Změnový list číslo 13	
Identifikace akce	
Název akce:	Výstavba Multifunkční sportovní a kulturní haly v Brně
Číslo akce SMVS:	-
Objednatel:	I. Statutární město Brno II. ARENA BRNO, a. s. III. Brněnské komunikace a.s. IV. Teplárny Brno, a.s.
Zastoupen:	Objednatelem
Zhotovitel:	HOCHTIEF CZ a.s., Plzeňská 16/3217, 150 00 Praha 5
TDI:	-
Projektant:	Projektová dokumentace 1 - Arch.Design, s.r.o. a A PLUS a.s. Projektová dokumentace 2 - PK OSSENDORF s.r.o.
Předmět změnového listu	
Změna ŽB laviček pro zásuvné tribuny SO 101 hala	
Část díla dotčená změnovým listem	
Prefa konstrukce, ASŘ, Statika SO 101	
Popis změny, popis technického řešení	
Původní řešení dle smluvní (tendrové) dokumentace :	
Projektová dokumentace 1 uvažovala s osazením 5 ks laviček (L14 - 2 ks, L15 - 2 ks, L16 - 2 ks) navržených jako plné, bez otvorů.	
Nové řešení :	
Změnou dojde ke zrušení železobetonové parapetní barové stěny mezi osou 10-11 a 30-31 a k odpočtu 6 ks laviček (L14-2ks, L15-2ks, L16-2ks). Na základě změny je nutná úprava navazujících konstrukcí (navazující lavičky z obou stran budoucího vynechání hlediště). Při vynechání laviček v této části je nutné doplnění podpory (stěny) pod lavičkou, která navazuje

SCHEMA ZATAZENIA PODLAHY

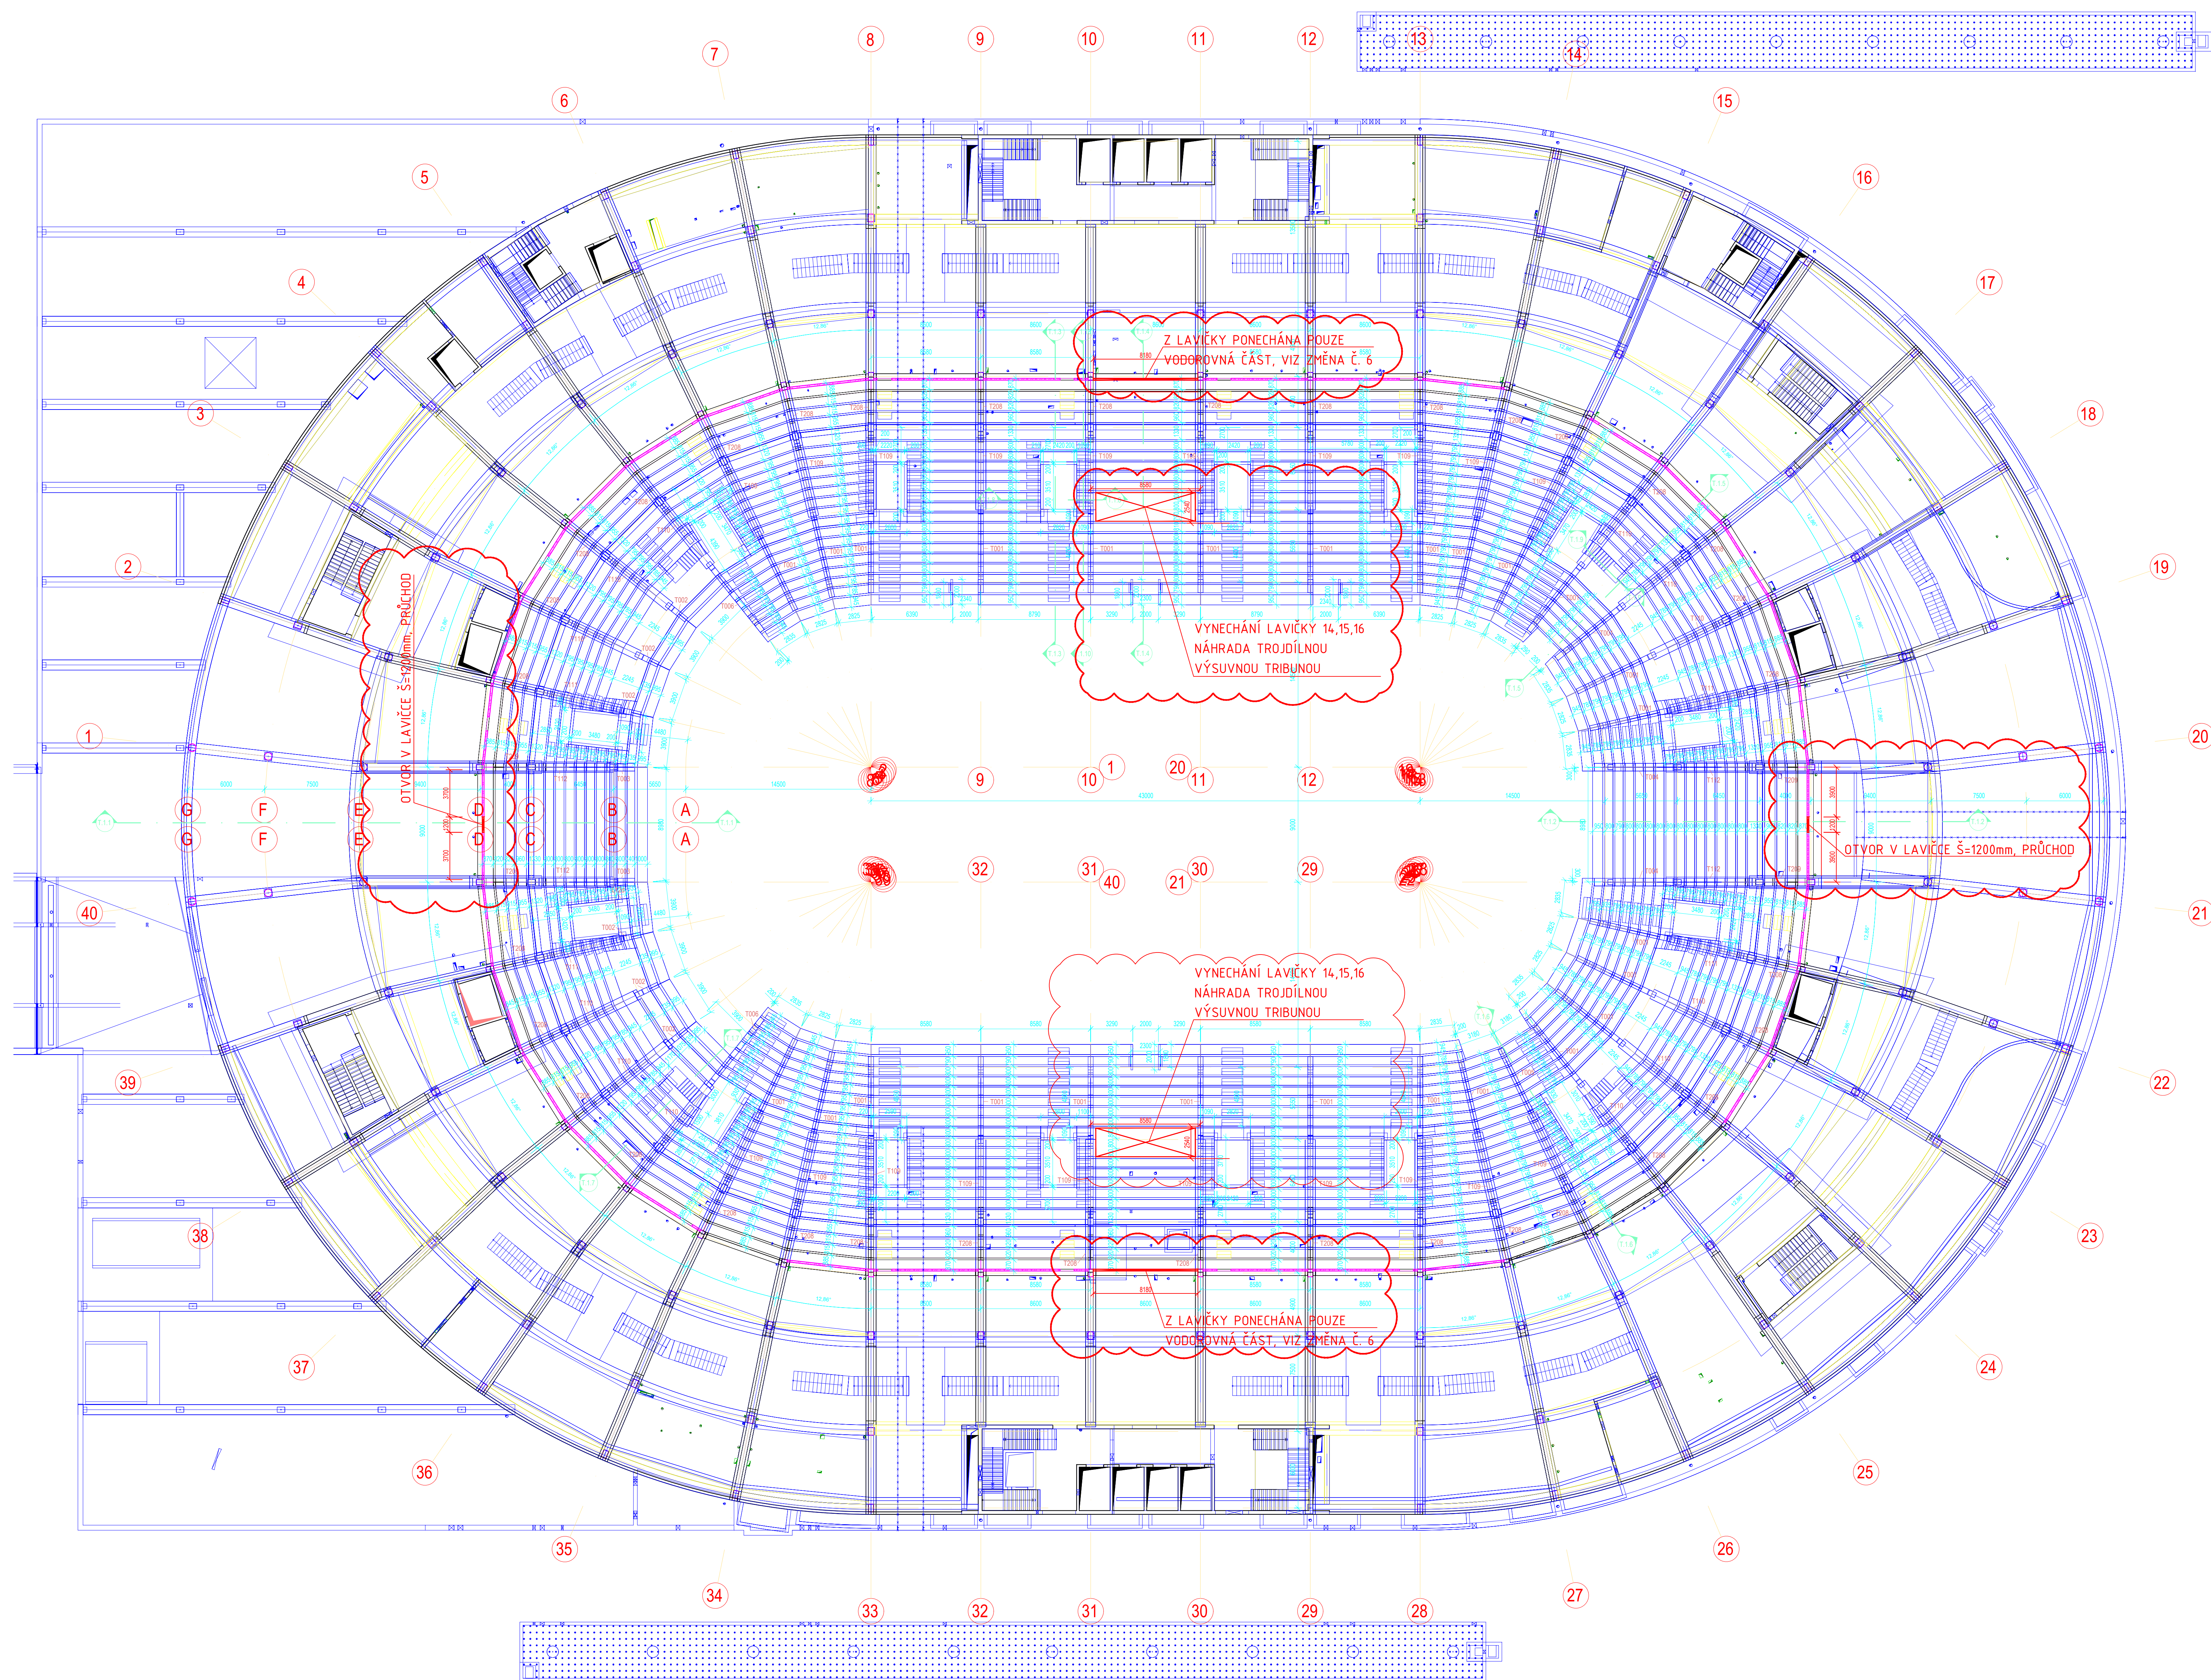
PODLAHA MUSÍ PRENIEŠŤ BODOVÉ
ZÁŤAŽENIE 87,5 kg/cm² NA PLOCHÁCH, KDE SA
KOLESÁ NOH DOTÝKAJÚ PODLAHY

MAXIMÁLNE ZATAŽENIE U NOH ZAPARKOVANOM STAVE :
1135,5 kg NA VSETKY PLOCHY 1217,2 mm x 282mm

PODLAHA MUSI PRENIEŠŤ ZATIAŽENIE 3310 kg/m² NA PLOCHÁCH, KDE SU NOHY ZAPARKOVANÉ. KEĎ JE ZÁSUVNÁ TRIBÚNA ZASUNUTÁ (NA PLOCHÁCH 282x1217,2 mm)

CELKOVA VAHA TRIBUNY JE 4542 kg

VYNECHÁNÍ LAVIČKY 14,15,16

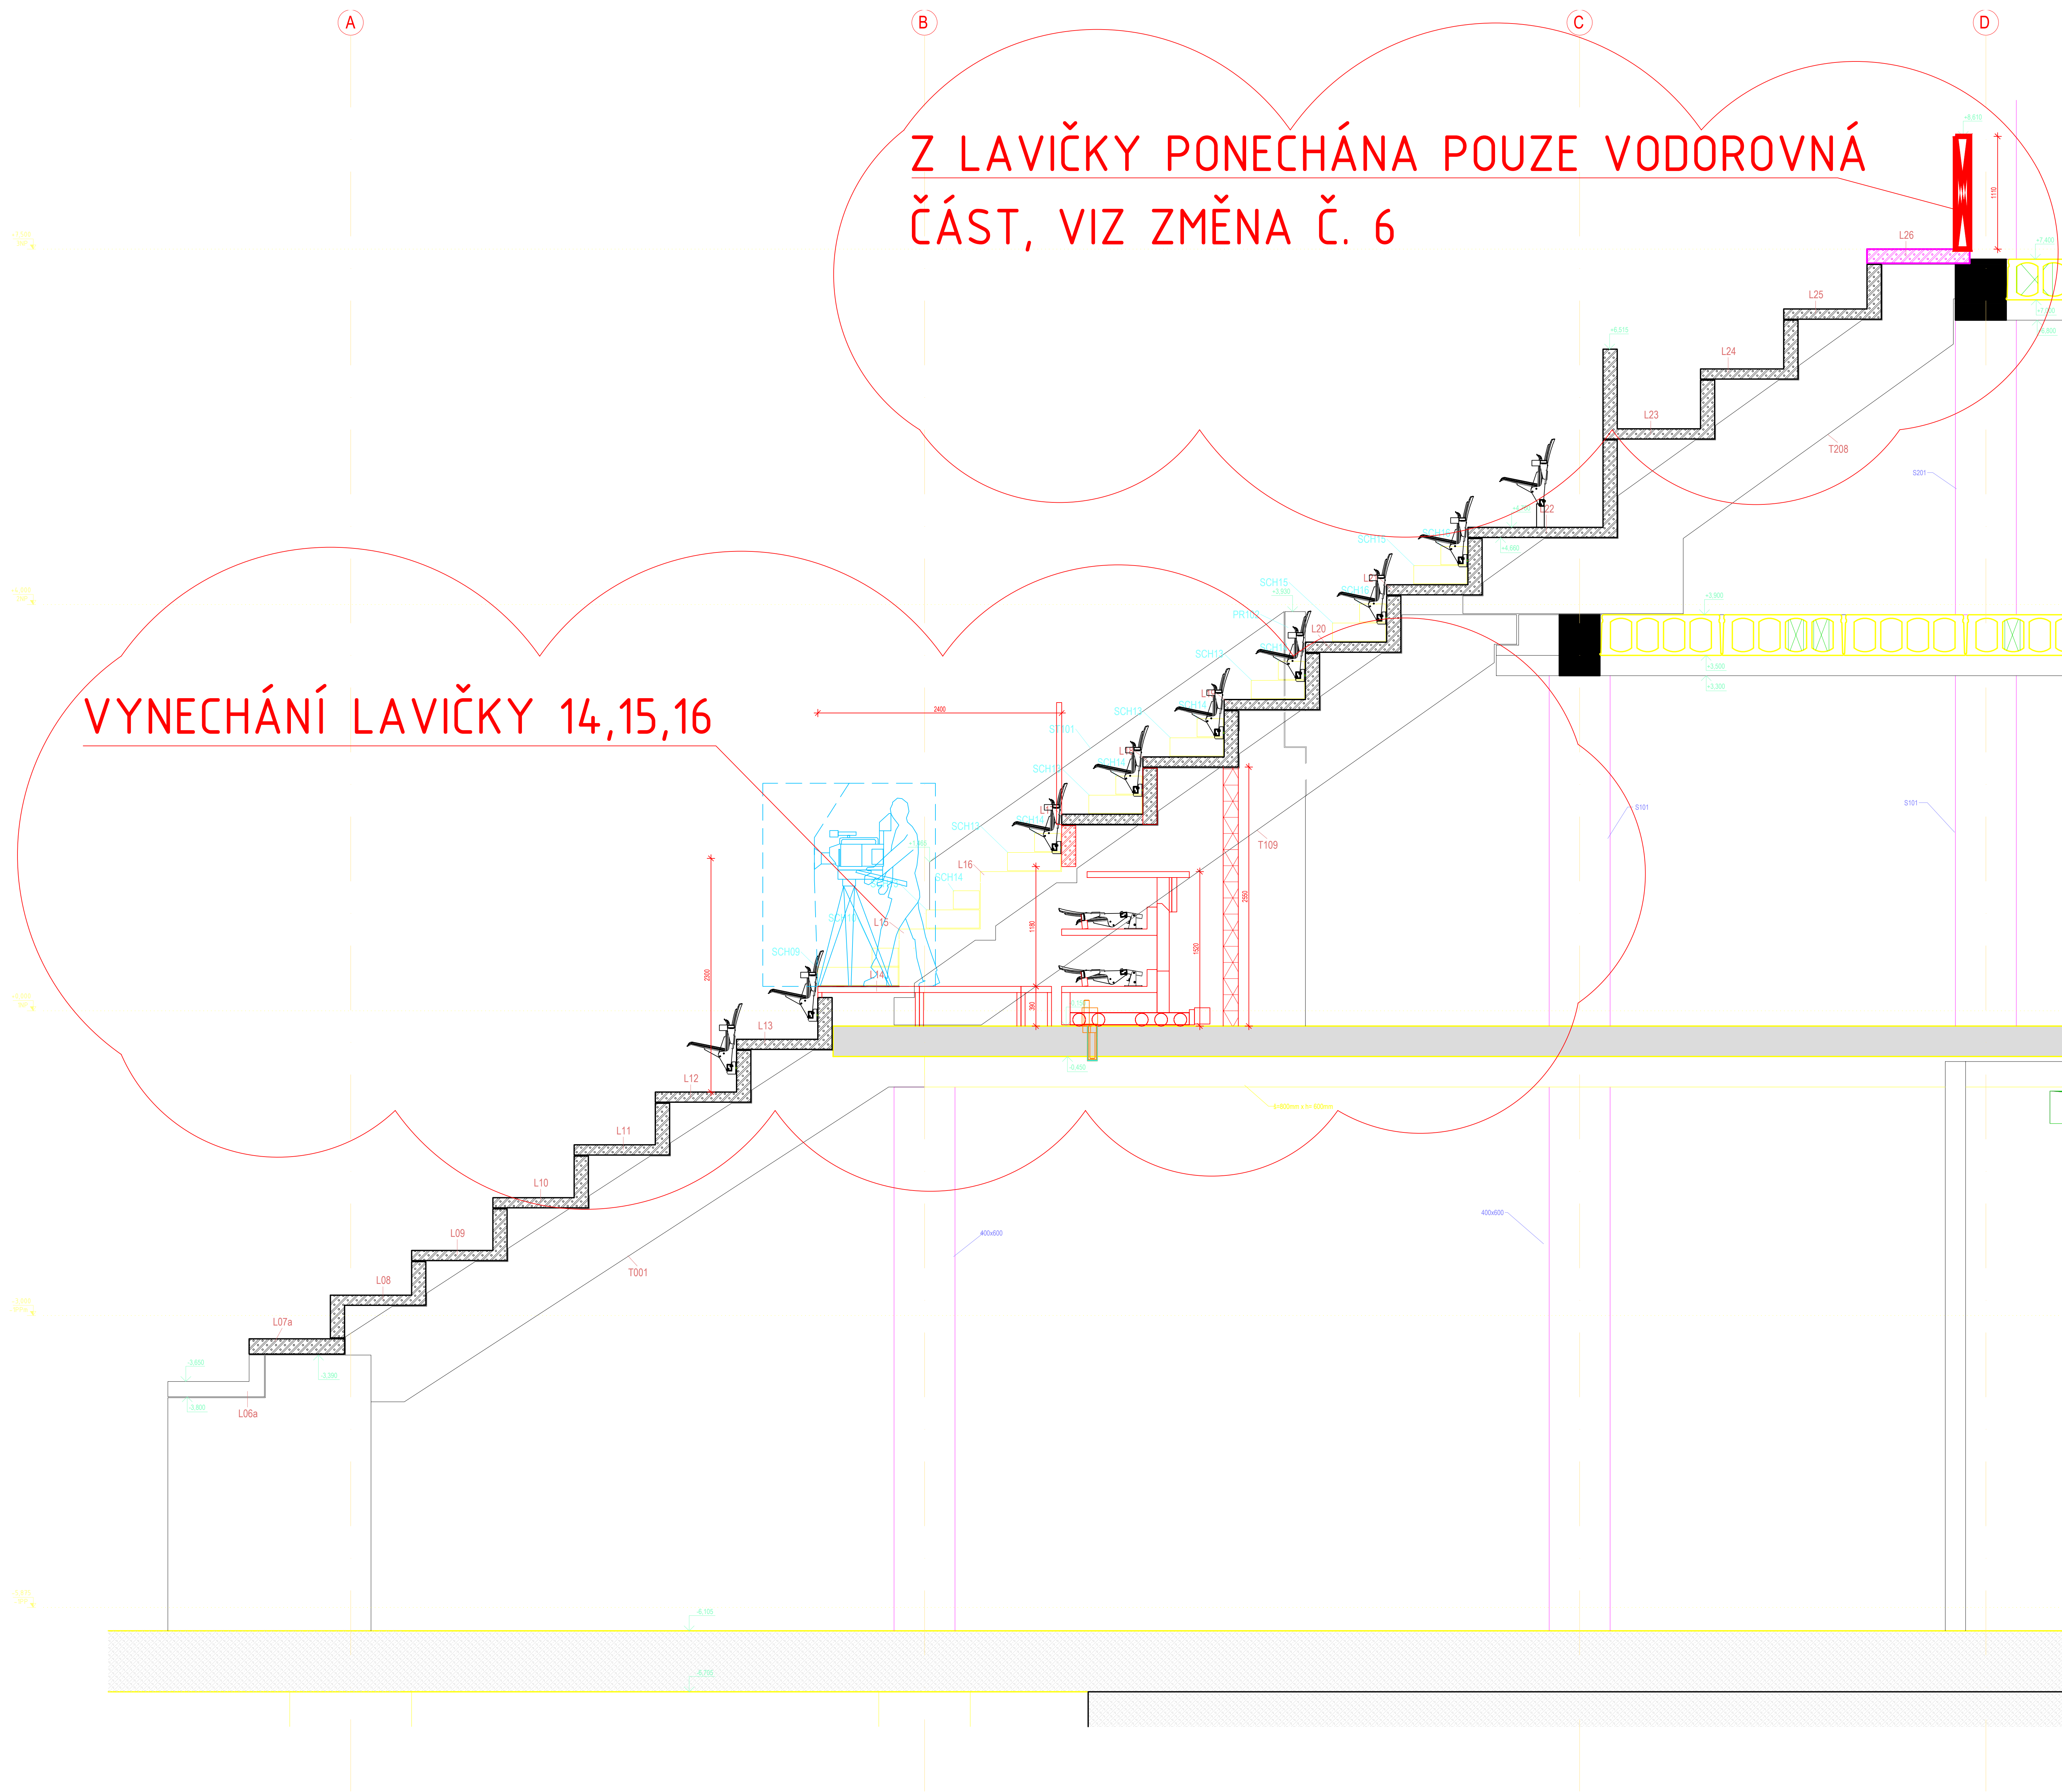
Z LAVIČKY PONECHÁNA POUZE VODOROVNÁ
ČÁST, VIZ ZMĚNA Č. 6
